**Avis délibéré de la Mission Régionale d'Autorité environnementale
Nouvelle-Aquitaine relative à la demande d'ouverture de travaux
miniers – sondages S-221 et S-321 de la concession
de Saint-Pandelon (40)**

n°MRAe 2022APNA32

dossier P-2022-12137

Localisation des projets de sondages S-221 et S-321 et des travaux et cavités existant, étude d'impact page 77

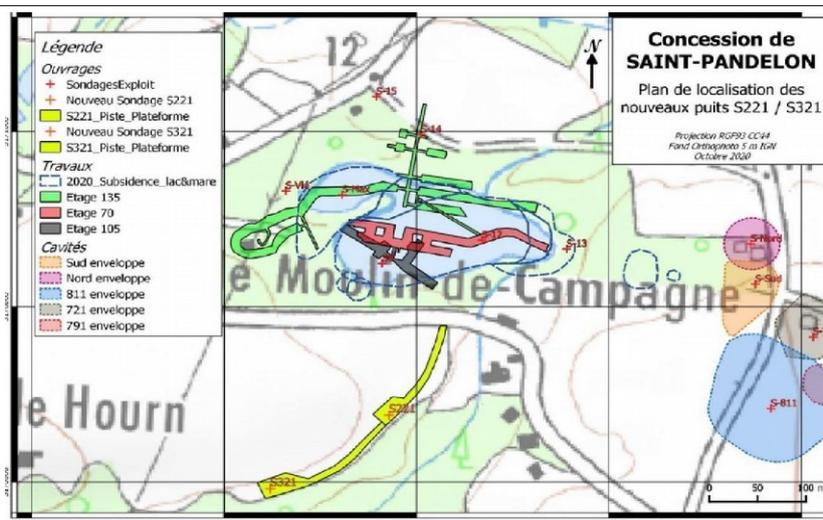
La MRAe relève que pétitionnaire prévoit une durée d'exploitation jusqu'en 2060, à une échéance qui ne concorde pas avec la fin de validité en 2043 de la concession minière de Saint-Pandelon. **Une explication doit donc être apportée sur ce point.**

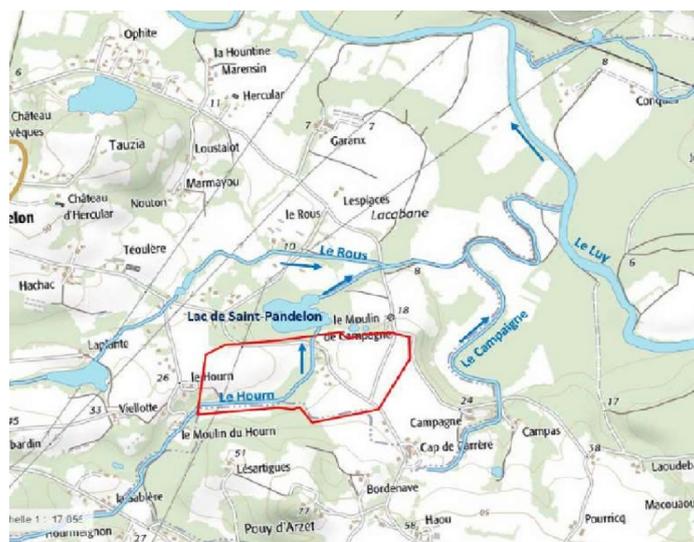
Les activités conduisent à la modification de la structure du sol et du sous-sol : en phase travaux, par la pose de la canalisation et en phase exploitation par la création progressive d'une cavité souterraine. Celle-ci peut induire un risque de mouvements de subsidence⁸. La sensibilité géologique du secteur d'étude est considérée comme forte.

Réseau hydrographique local, étude d'impact page 33

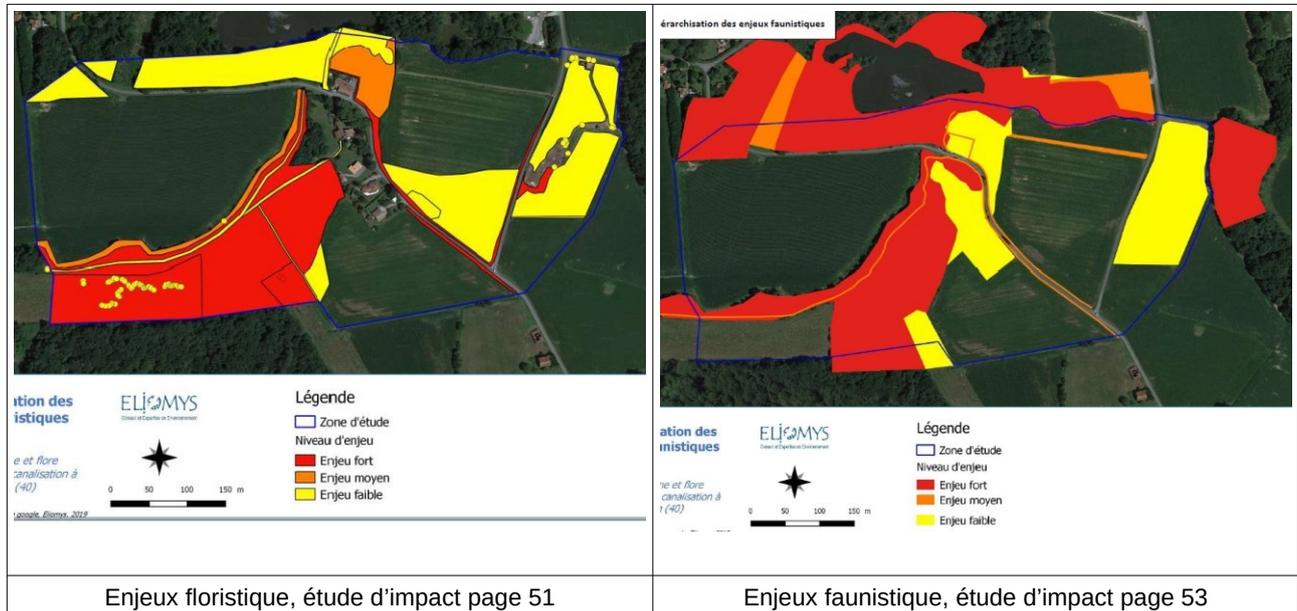
La MRAe demande que l'étude d'impact soit complétée par des volets d'étude hydrologique et hydraulique permettant de comprendre l'effet en quantité et en qualité des prélèvements en eau qui seront réalisés sur la ou les masses d'eau concernées (le lac et ses tributaires amont et aval).
